Datum : 21 mei 2021
Ons kenmerk : RB/ROI050/JG/CG/BPHETWIJDEVELD30KILD
Zaakdossier : 21-56254/21-076365
Behandeld door : J.W. van Gortel
Afschrift aan : Archief
Bijlage(n) : -
Onderwerp : Advies externe veiligheid BP Het Wijdeveld 30 te Kilder

Advies over Bevi, Bevb en Bevt.

Kaart 1

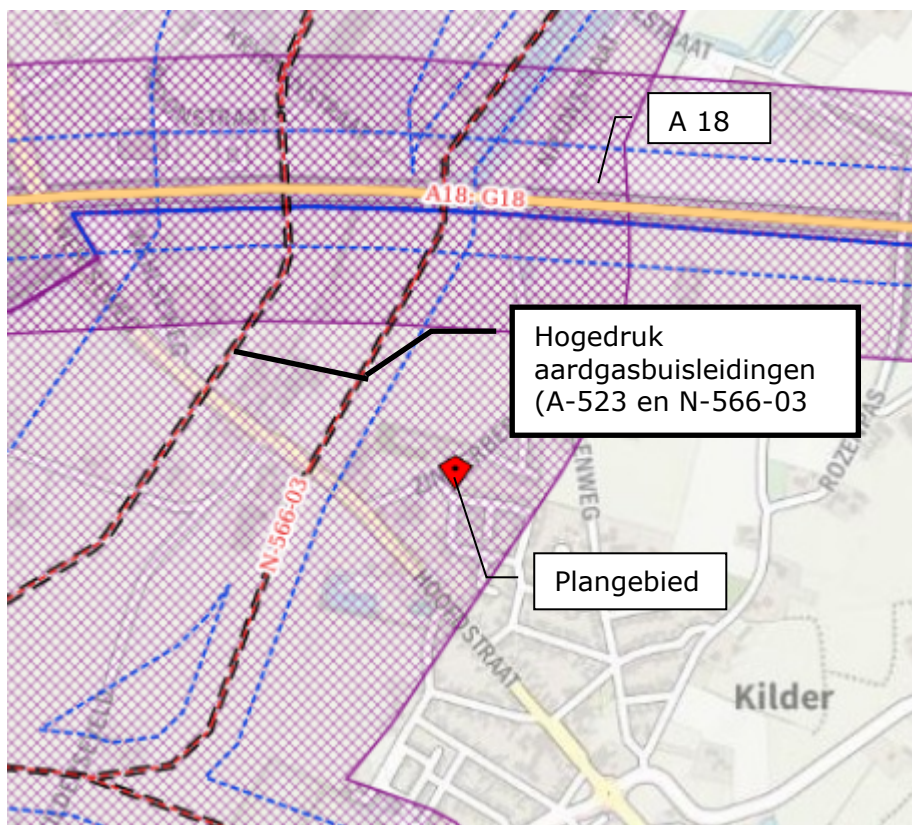
In dit plan heeft externe veiligheid voldoende aandacht gekregen. Het plangebied ligt op ongeveer 475 meter van de A18. Daarnaast zijn er twee hogedruk aardgasbuisleidingen aanwezig (N-566-03 en A-523) die op respectievelijk ongeveer 200 en 400 meter van het plangebied liggen (zie kaart 1). Het plangebied valt binnen het effectgebied van de A-523 (zie paars gearceerd gedeelte). Omdat het plangebied buiten de 200 meter zone van de A18 en de aardgasbuisleiding valt, is een beperkte verantwoording van het groepsrisico voldoende.

Kaart 2

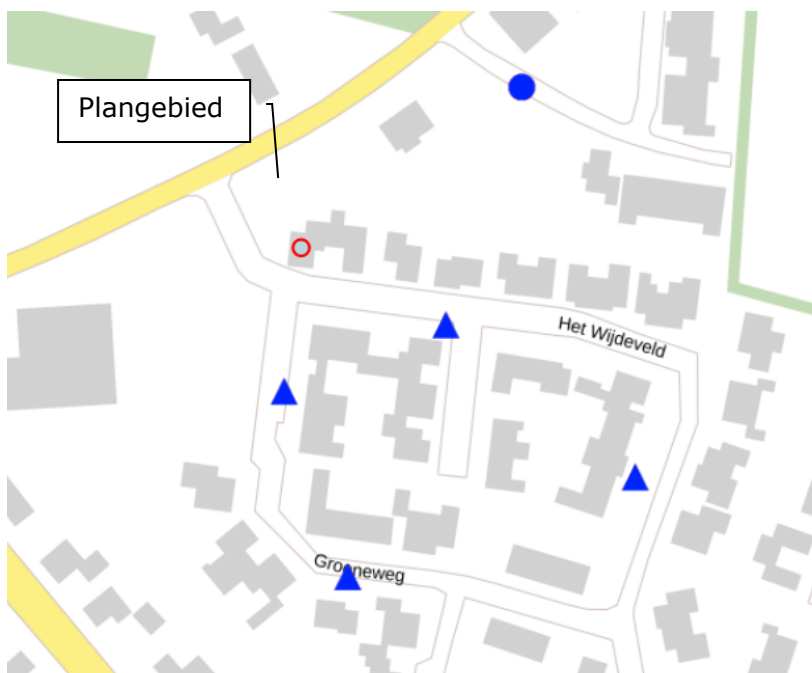
De bluswatervoorziening is niet optimaal in de nabijheid van het bestemmingsplan (zie kaart 2). Ik adviseer u om over de bluswatervoorziening en bereikbaarheid van het bestemmingsplan in gesprek te gaan met uw accounthouder namens de VNOG, de heer M. van den Bovenkamp (m.vandenbovenkamp@vnog.nl, 088-3105249).
